Předmětem posuzování vlivů na životní prostředí podle zákona č. 100/2001 Sb., v platném znění (dále jen „zákon EIA“) je záměr „Pokračování těžby v lomu Mrač“ Č.J. 161777/2025/KUSK, kód záměru STC2730.

Podatel tímto podle § 8 odst. 3 zákona EIA v zákonem stanovené lhůtě 30 dnů, počítané ode dne zveřejnění informace o dokumentaci na úřední desce krajského úřadu, tj. do 9. 1. 2026, podává ke zveřejněné dokumentaci následující vyjádření.

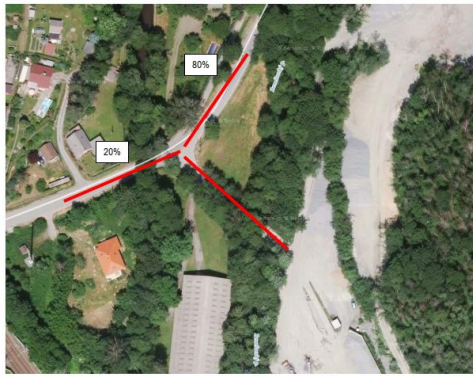
V hlukové studii je nesoulad s výpočtovými body pro stacionární zdroje hluku. V tabulce č.3 je označeno 7 výpočtových bodů a v obr.č. 6 je označen i bod 8, pro který jsou provedeny výpočty. Tento bod č.8 není jednoznačně identifikován. Požadujeme nápravu hlukové studie, aby její výsledky byly jednoznačné.

OBR.3a Vizualizace stavu – doprava Varianta I – stávající výjezd z areálu lomu + rozložení dopravy do směru na Podmrači(65%) a směru viadukt (35%)

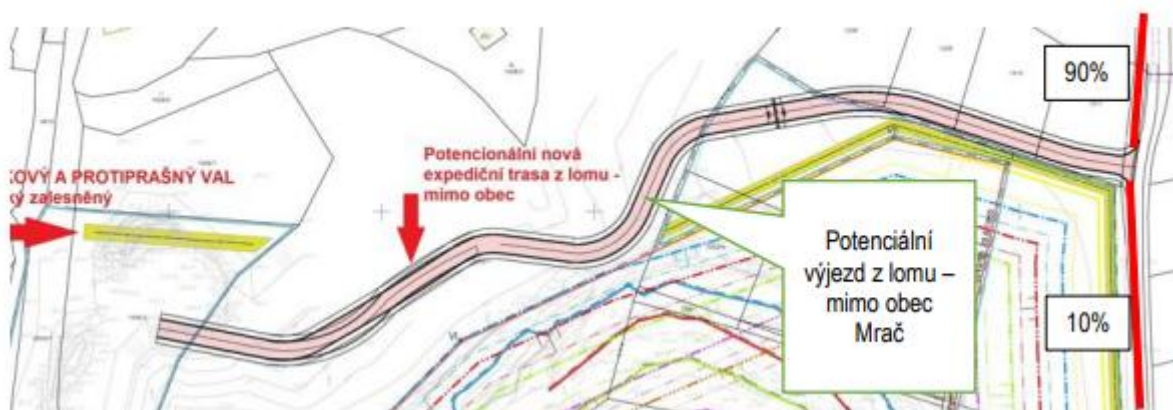
Oproti dokumentaci EIA předložené v roce 2024 došlo ke změnám v rozložení dopravy.

Požadujeme vysvětlení navýšení intenzity dopravy přes Mrač o 15%.

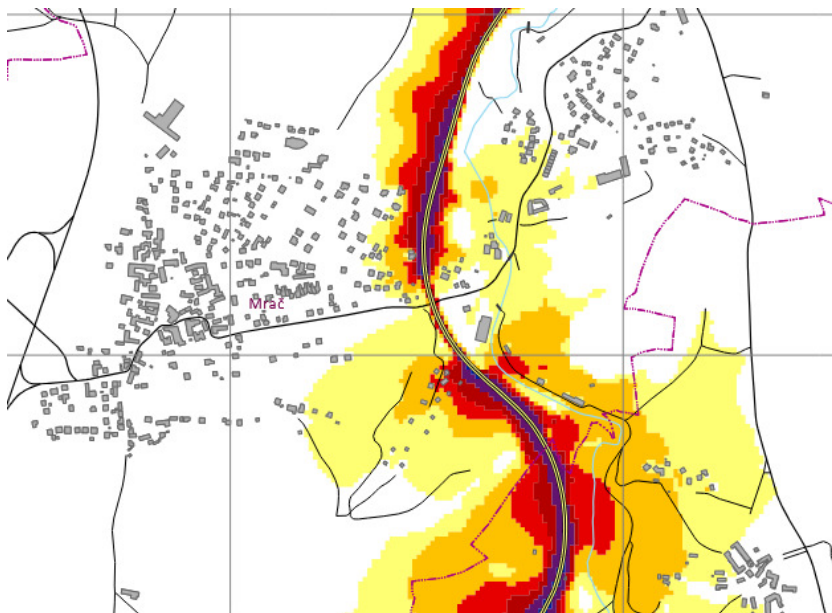
Jednoznačně kvantifikovat požadavek na zábor PUPFL a vyhodnotit jeho vlivy.

Vypořádání: Zábor PUPFL a jeho vyhodnocení je uveden v textu dokumentace v kapitole B.II. a v kapitole D.I.
